質問 2-2 大戸川ダムの代替案として、淀川 3.6km 区間の堤防補強を行い、計画高水位を 17cm 上げるか、又は、堤防を 17cm 嵩上げすれば、ダムを造る必要はなくなるのではないのでしょうか。

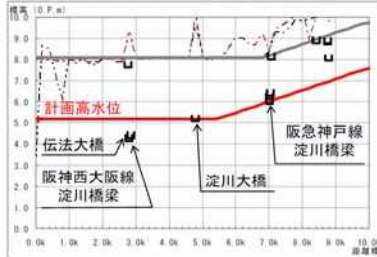
洪水が橋桁に達するような状況になると極めて危険

橋桁に洪水がぶつかると流れにくくなり、橋の上流で水位が上昇(破堤につながる)

淀川には洪水を安全に流すための空間が不足している危険な橋梁が15橋存在

中でも計画高水位より桁下が低い極めて危険な橋梁が4橋存在

少しでも水位を下げる必要

部分的堤防嵩上げは実現性・経済性の両面から問題

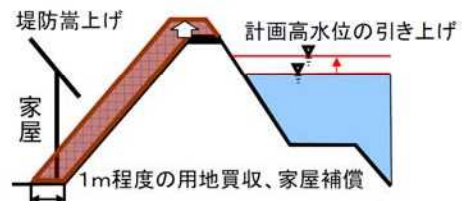
○破堤時の被害が拡大するため計画高水位は決して上げてはならない

○対象区間には淀川と旧淀川(大川)の分派点があり、治水上の弱部。また重要施設が多数存在。計画高水位を上げることは極めて問題

○仮に、計画高水位を超える区間(3.6km)だけの堤防嵩上げを実施したとすれば

- ・堤防敷地の増加に伴う用地取得が必要
- ・淀川大堰、毛馬排水機場等の改築が必要
- ・長柄橋の架替が必要

- ・多額の費用
- ・地元の合意に多くの時間
